廃炉発官 R 1 第 5 7 号  
令和元年 7 月 1 6 日

福島第一原子力発電所 特定原子力施設に係る実施計画 変更認可申請書

- 「福島第一原子力発電所 特定原子力施設に係る実施計画」  
放射性物質分析・研究施設第1棟の設計の変更に伴い、下記の通り変更を行う。

### 2.41 放射性物質分析・研究施設 第1棟

図-1 第1棟 第1階の安全避難通路を明示した図面

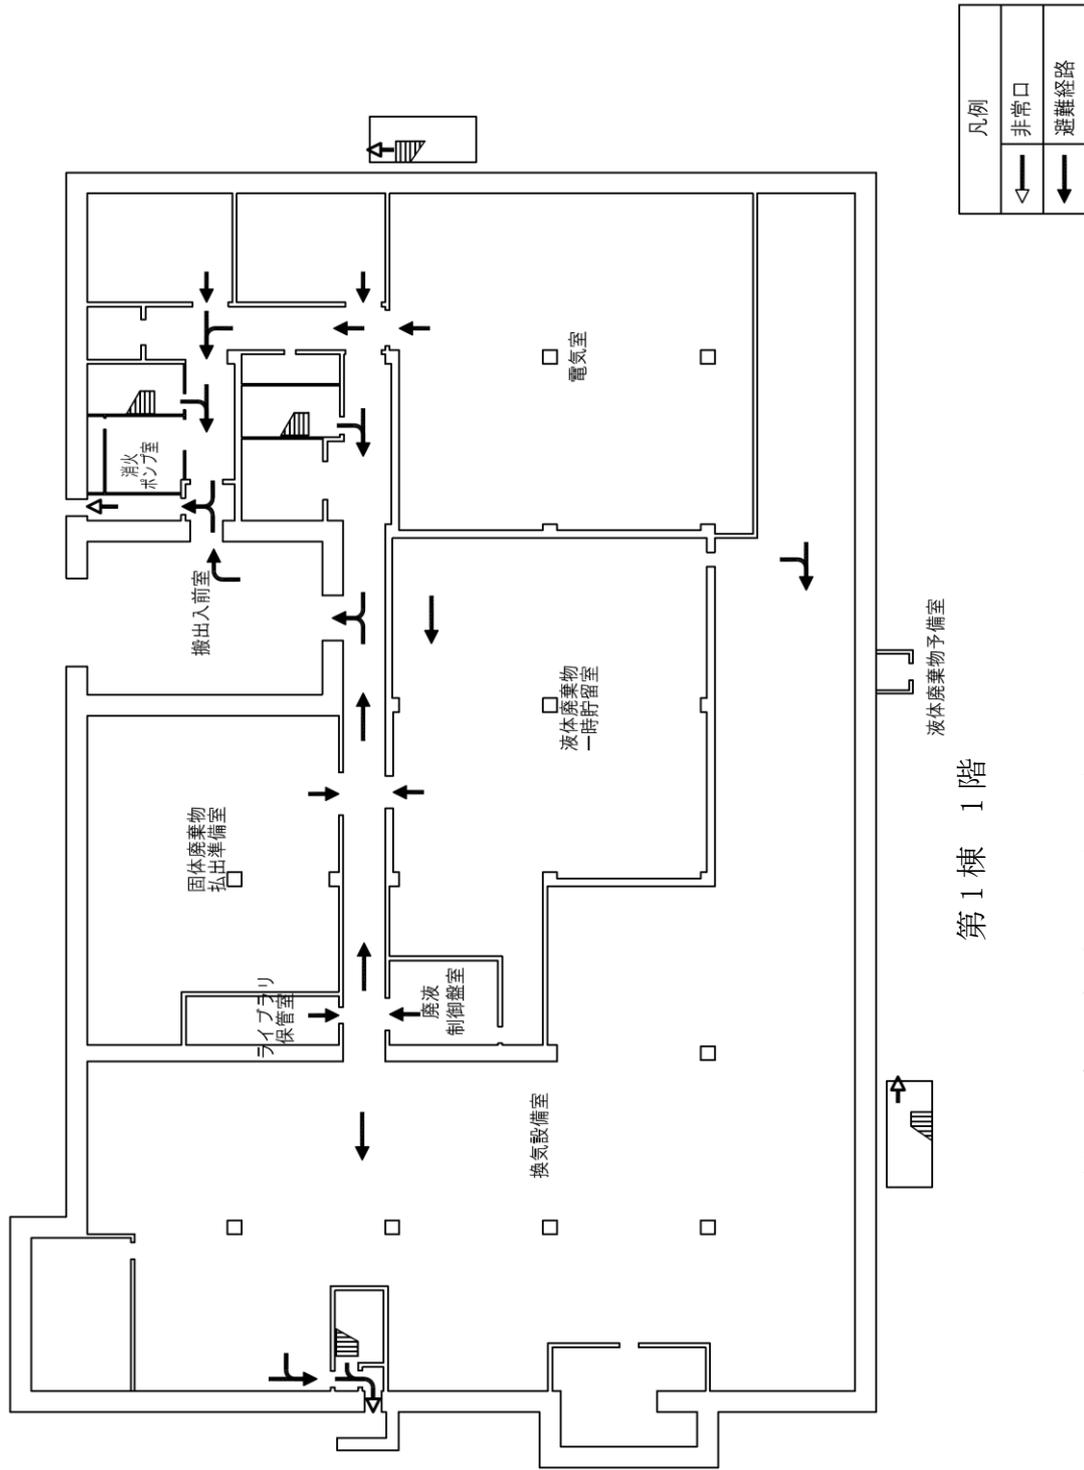
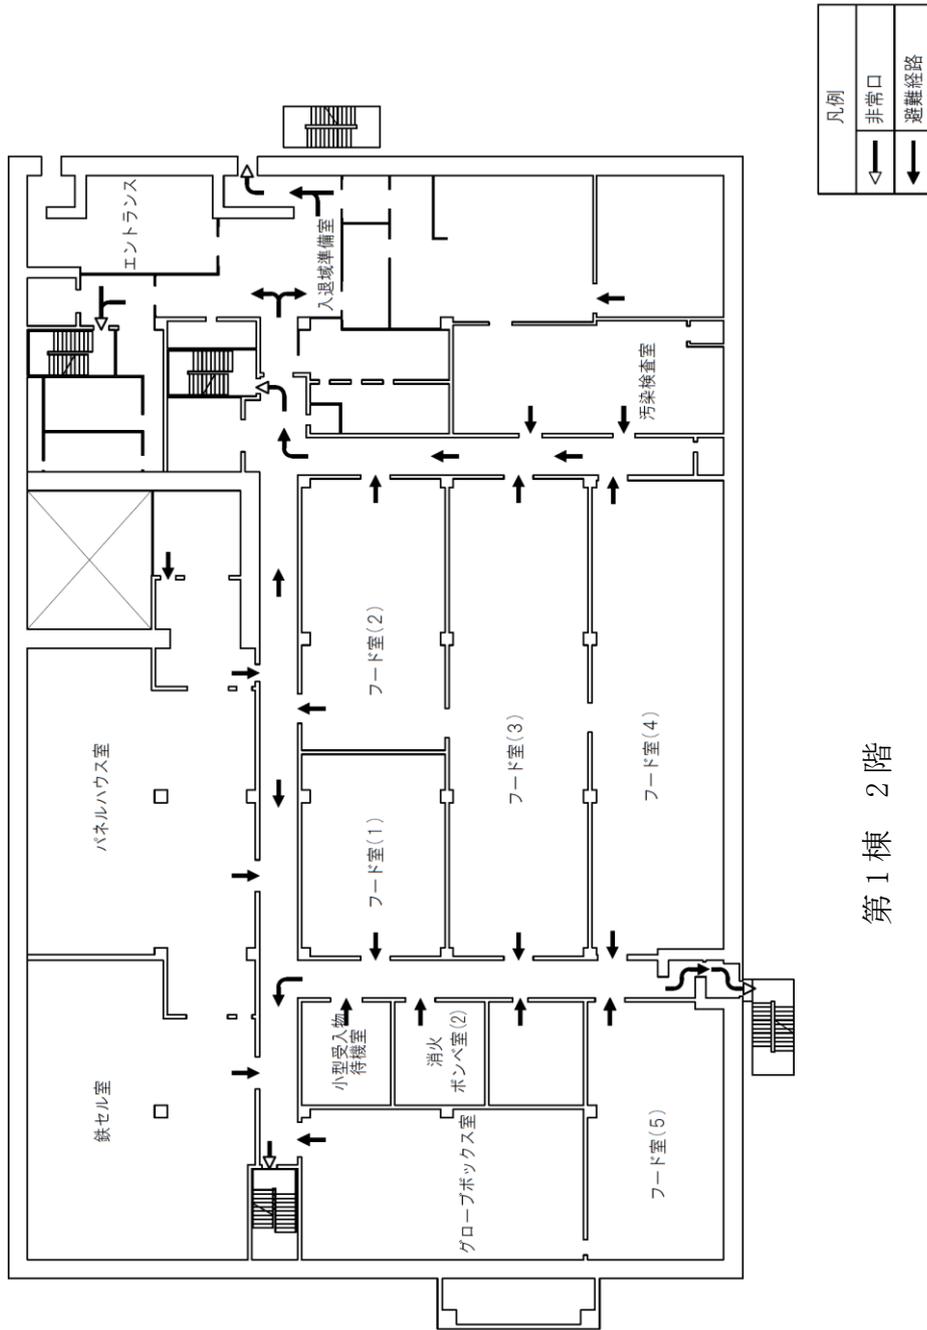
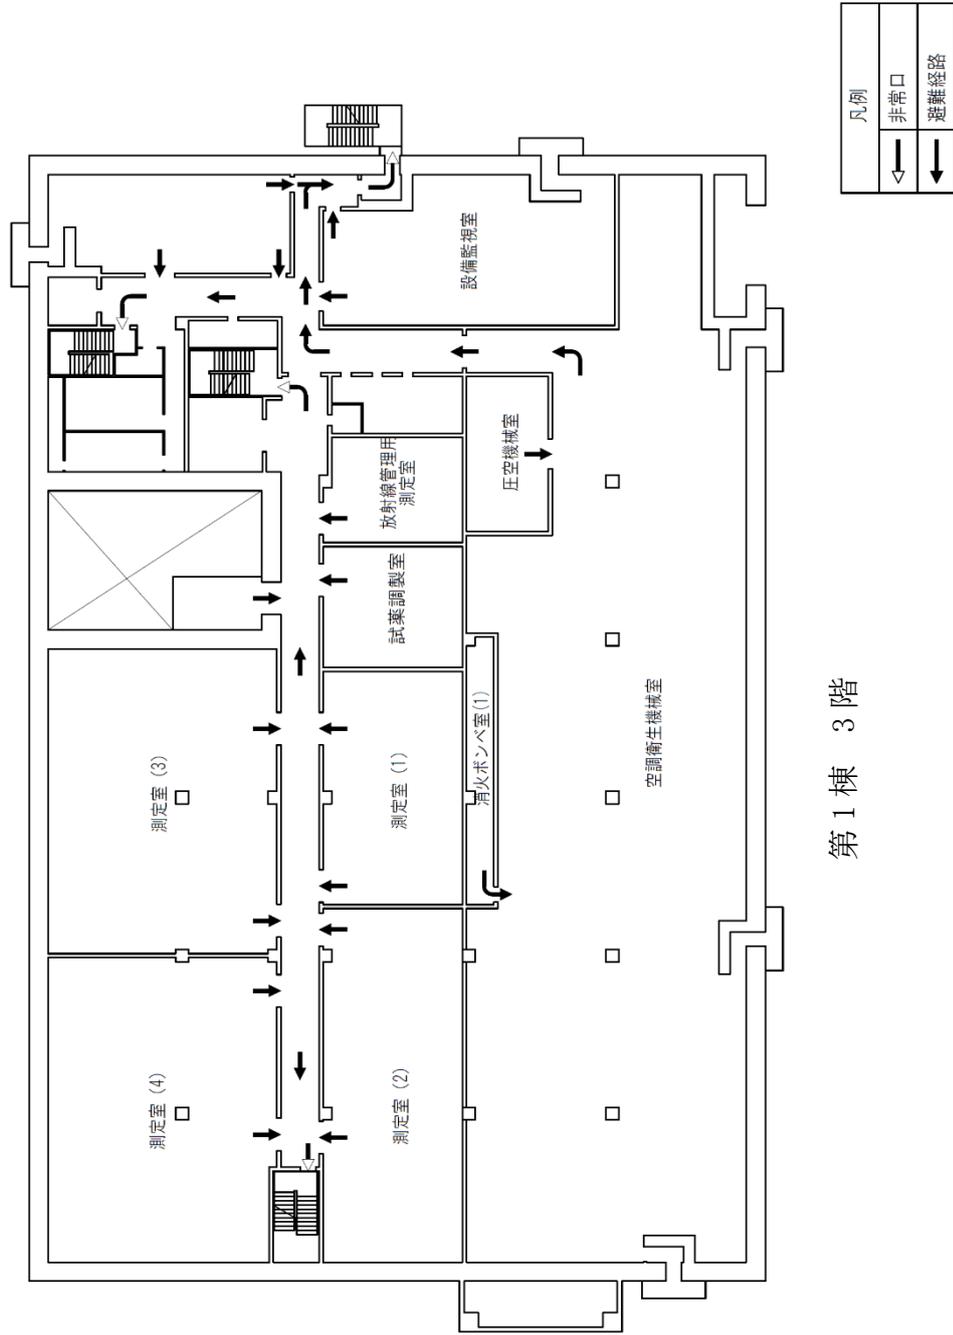
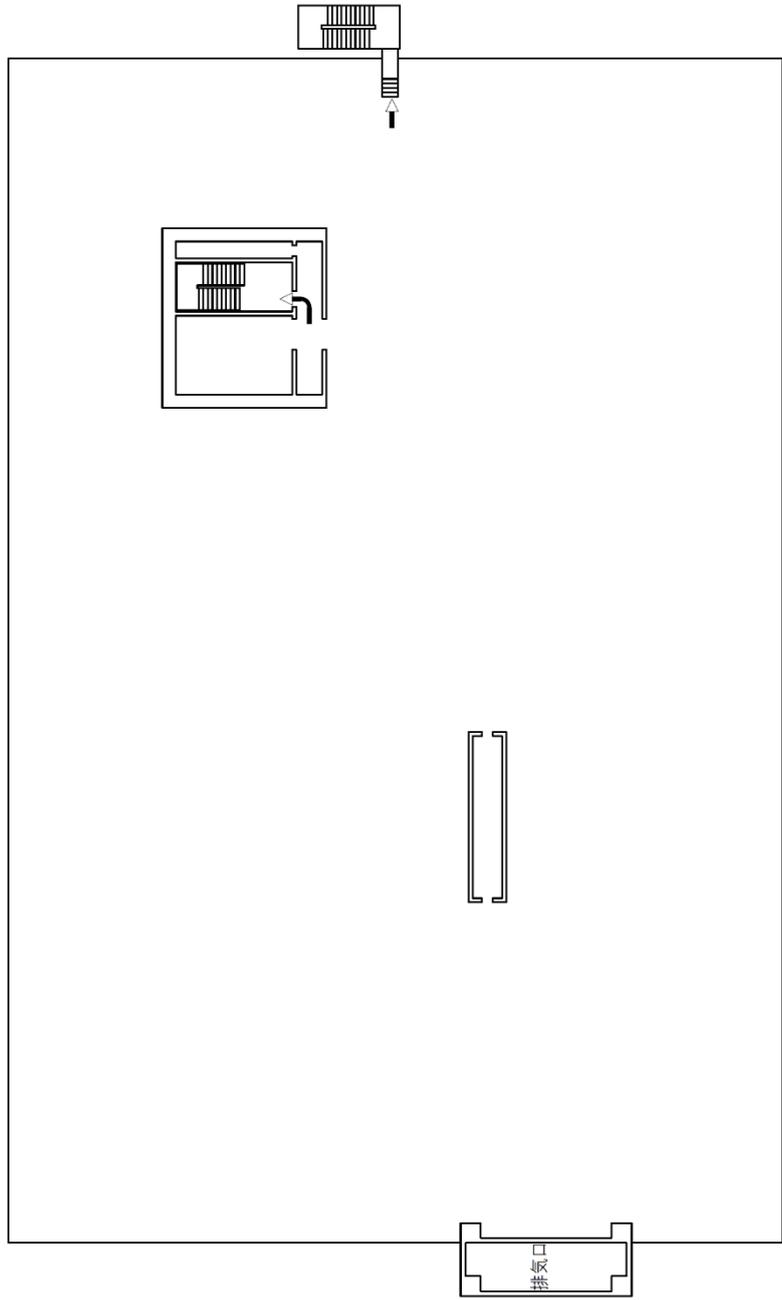
- ・第1棟の安全避難通路を明示した図面について、廃液払出し場所の変更に伴う部屋名称の変更

図-1 第1棟の非常用照明の取付箇所を明示した図面

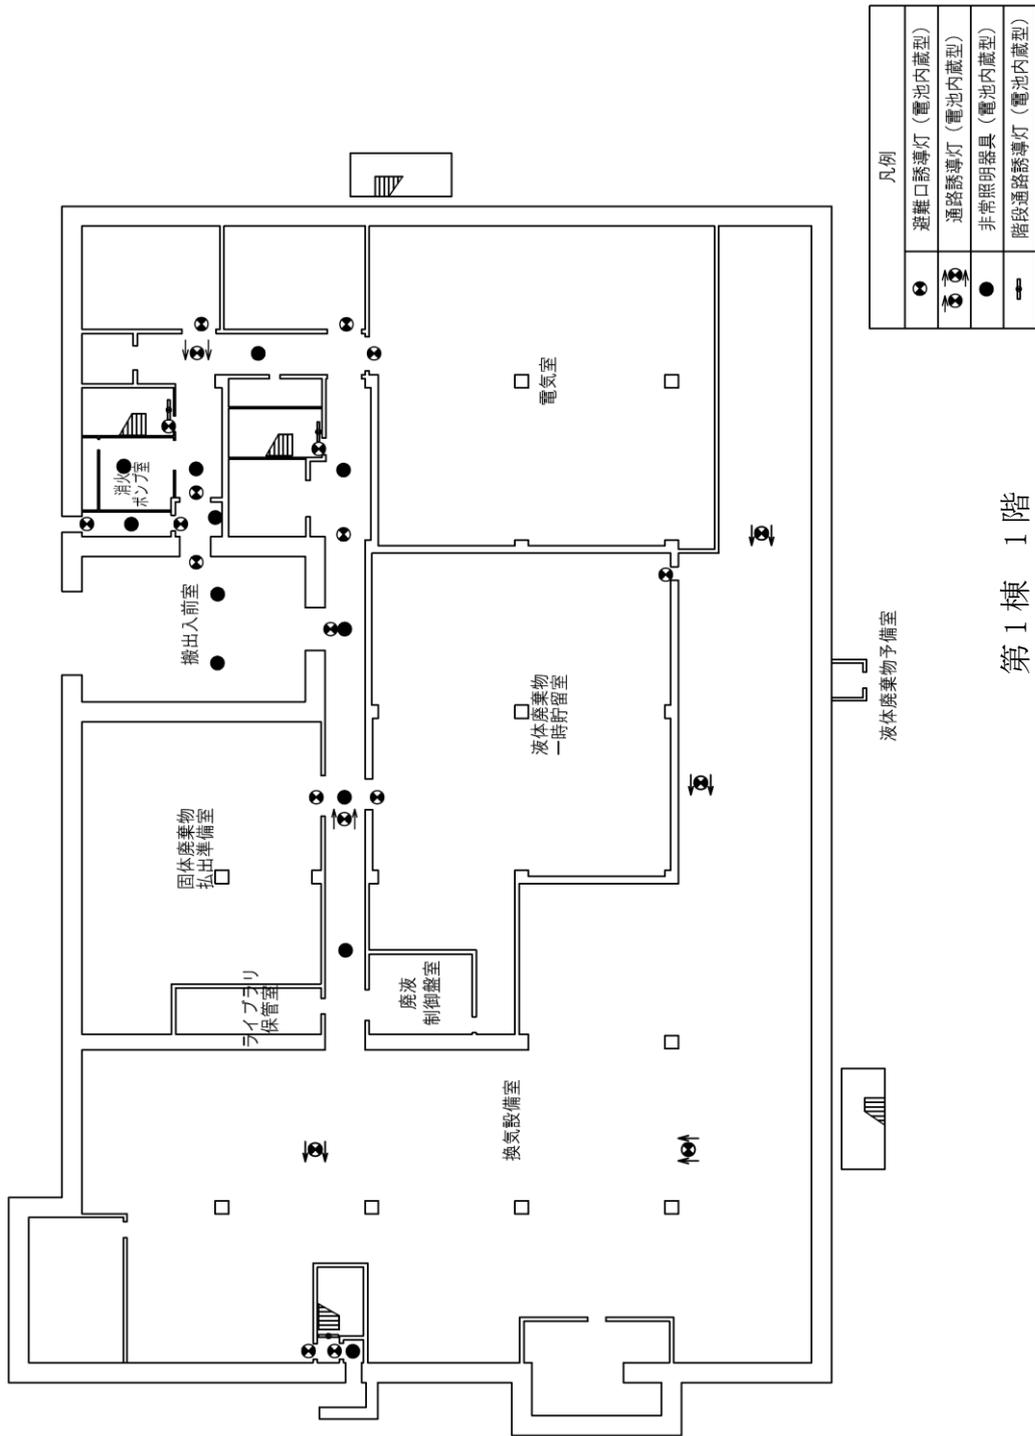
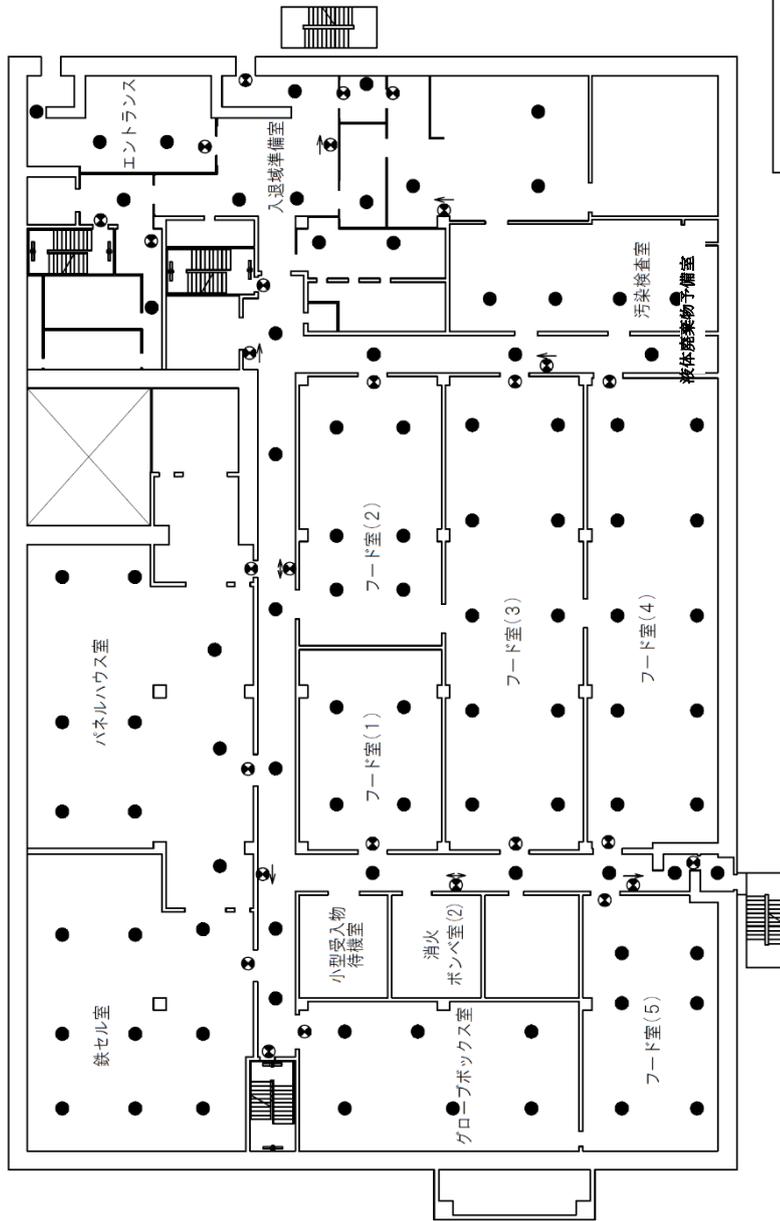
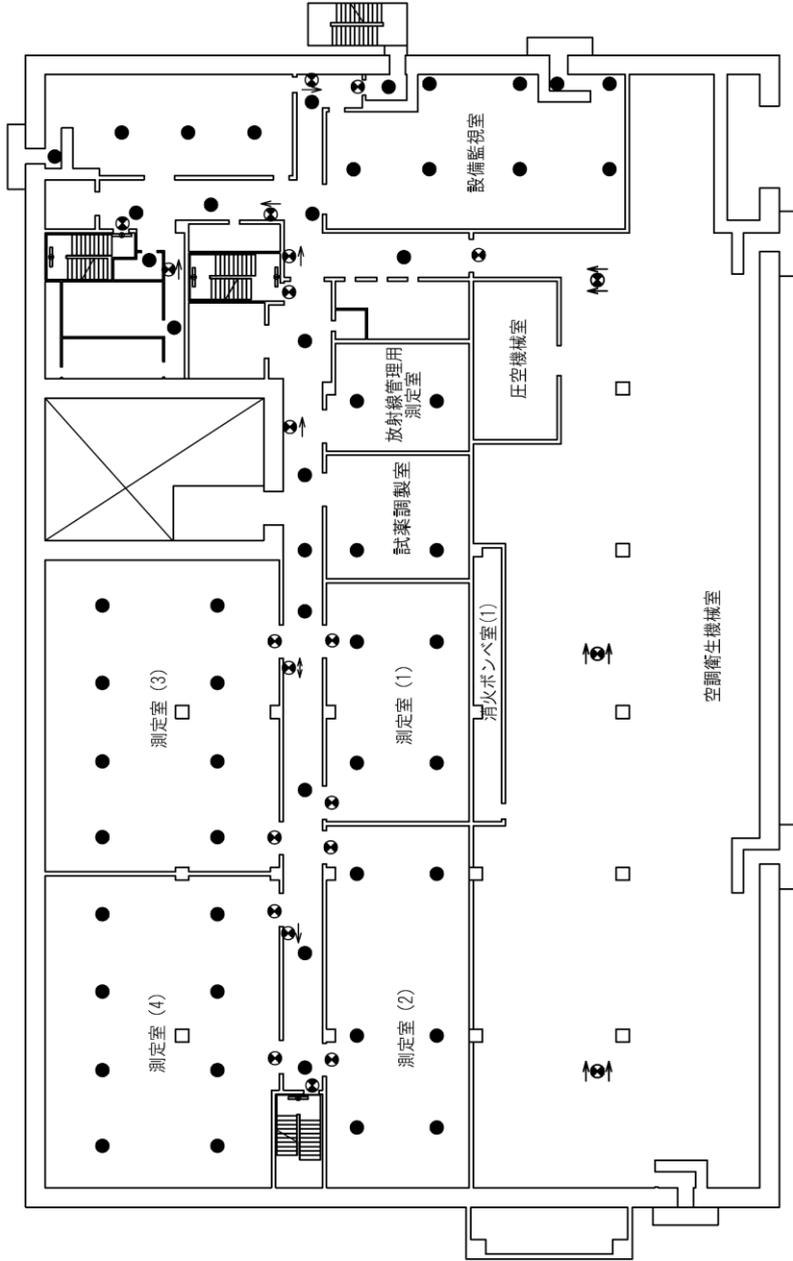
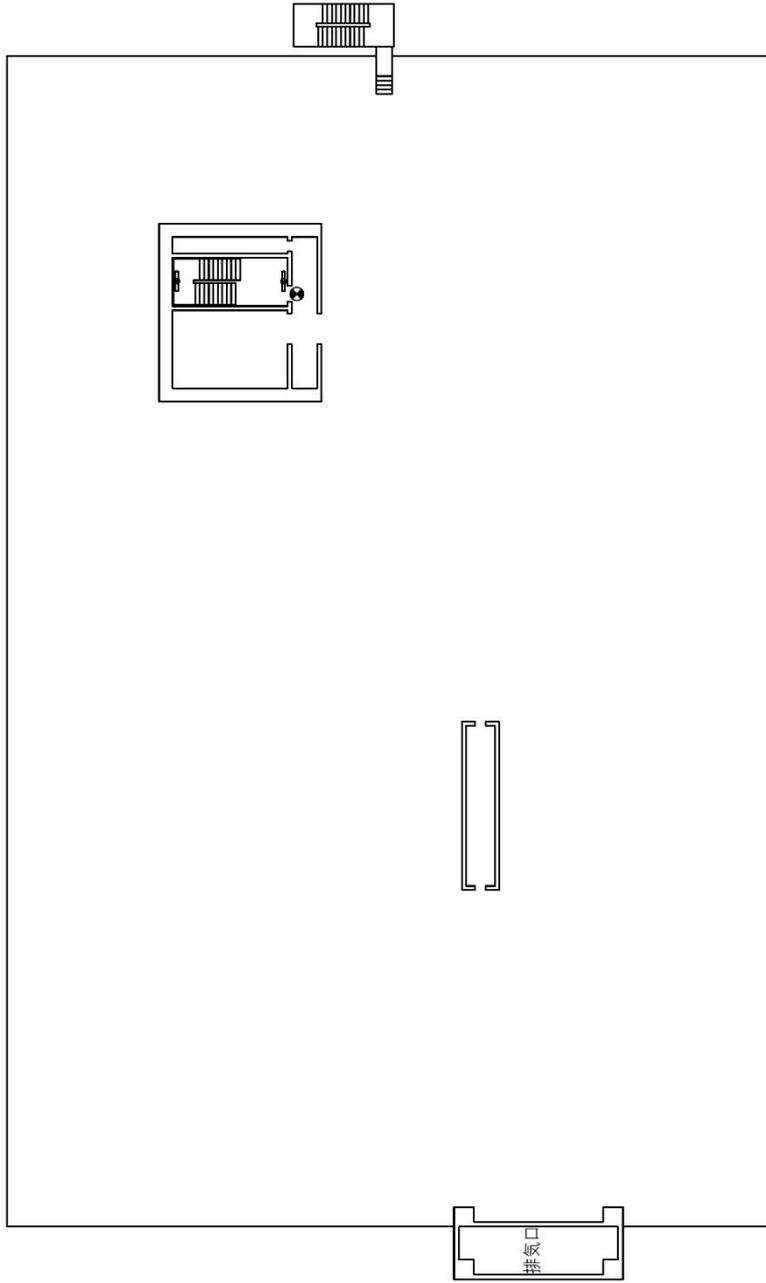
- ・第1棟の非常用照明の取付箇所を明示した図面について、廃液払出し場所の変更に伴う部屋名称の変更及び設計進捗による見直し
